Réponse complémentaire 9 – Dispositions constructives

1 CONTENU DE LA DEMANDE DE COMPLEMENT

2.1 PLAN D'IDENTIFICATION

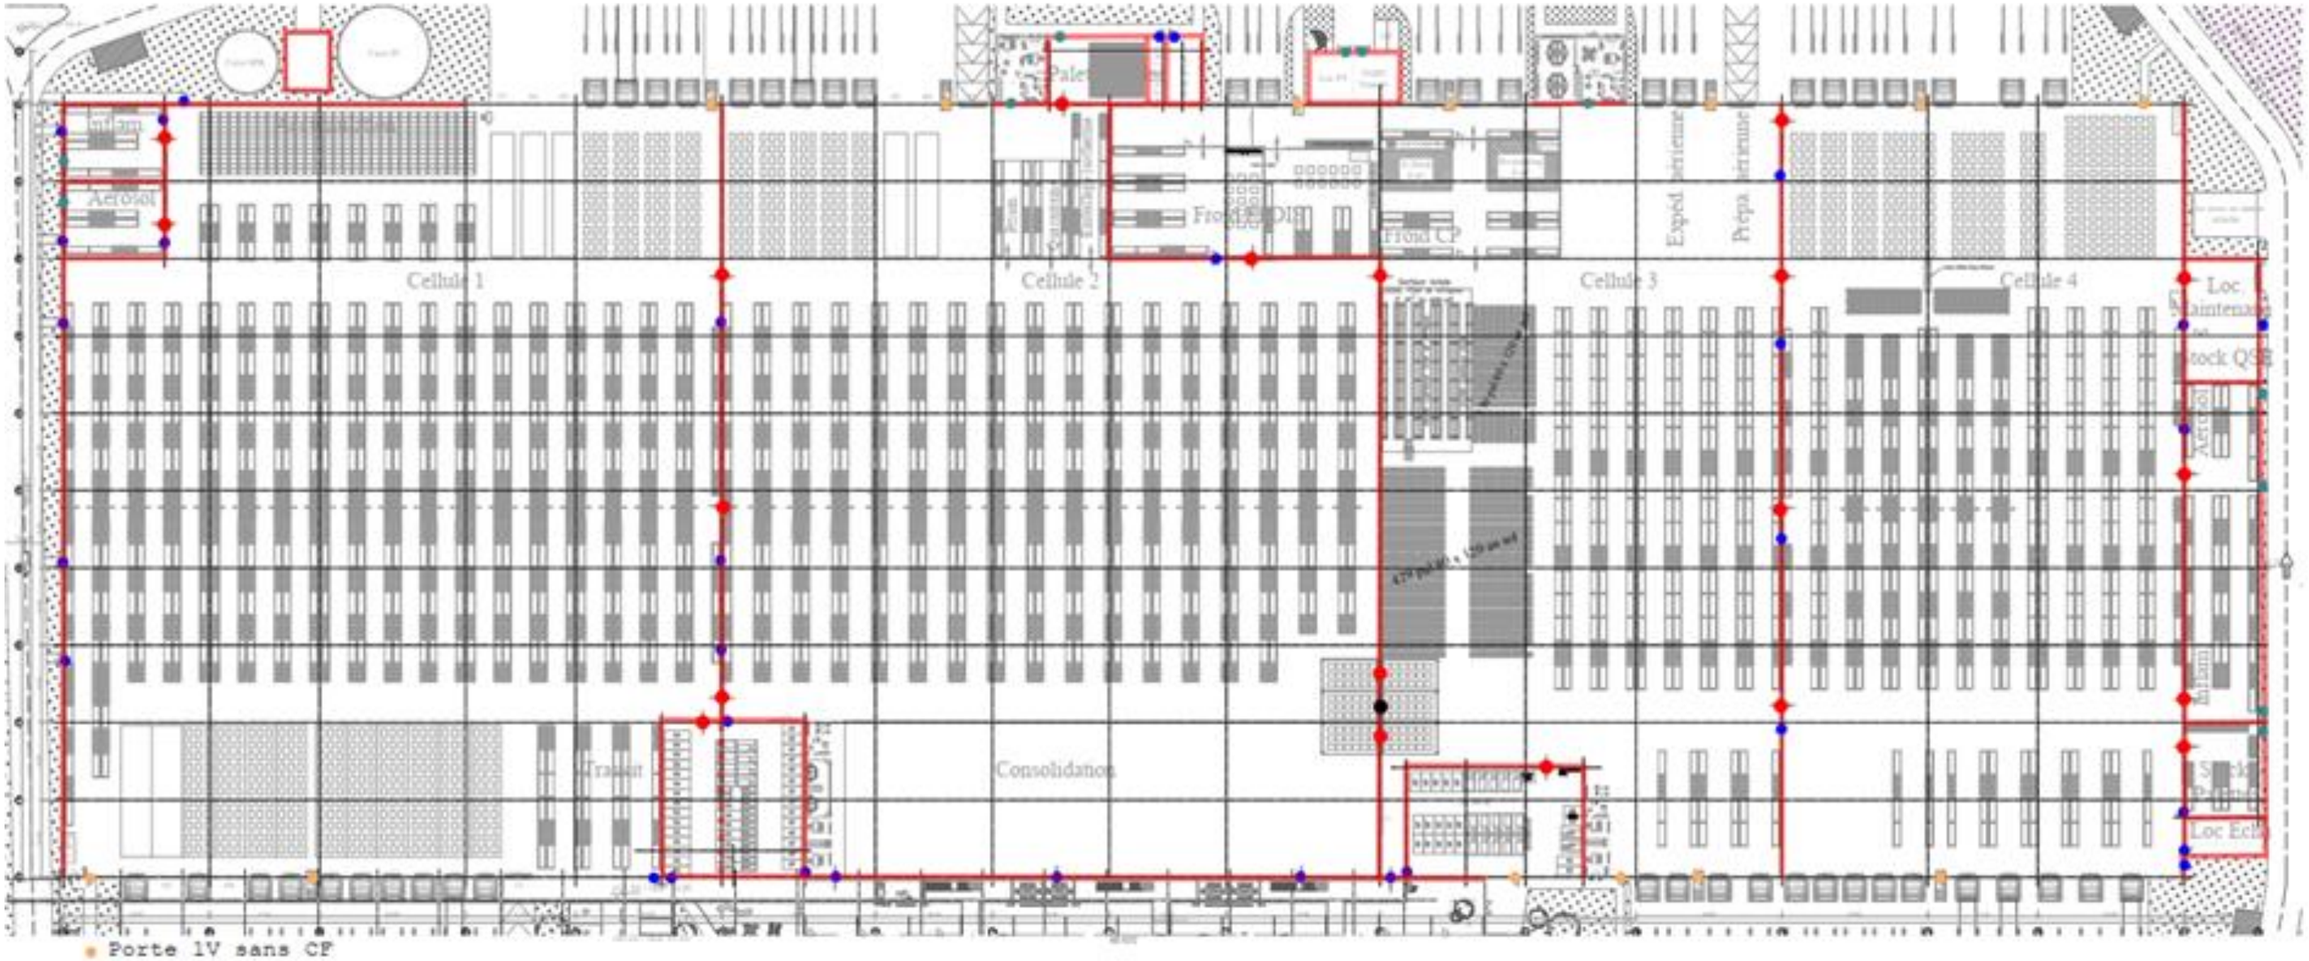
« Le dossier de demande d'enregistrement énonce des dispositions constructives. Un plan de masse est fourni en annexe, mais il ne permet pas une connaissance suffisante du compartimentage en cas d'incendie.

L'inspection demande au pétitionnaire de faire figurer sur un plan à minima :

- *les parois séparatives et leur degré coupe-feu,*
- *la longueur des murs séparatifs (particulièrement lorsque la longueur est supérieure à 100m),*
- *les murs périphériques, écrans thermiques et degrés coupe-feu,*
- *les portes et leur degré coupe-feu,*
- *le degré coupe-feu des façades de quais,*
- *les communications entre cellules si elles existent ?*
- *les portes sont-elles munies d'un dispositif de fermeture automatique asservi au tableau d'alarme incendie ?. »*

Les longueurs des murs séparatifs sont :

- Murs entre cellules 1 et 2 et entre cellules 3 et 4 : 120ml
- Mur entre cellules 2 et 3 : 162ml
- Mur entre cellules LI+Aéro EPDIS et cellule 1 : 40ml
- Mur entre cellule 2 et cellule Palettes EPDIS : 15ml
- Mur entre cellules 4 et cellules LI+Aérosols+ Cellule Palettes CP : 91ml
- Murs entre cellules Li et Aérosol et cellule Palettes : 12ml

Le plan d'identification est disponible ci-après :
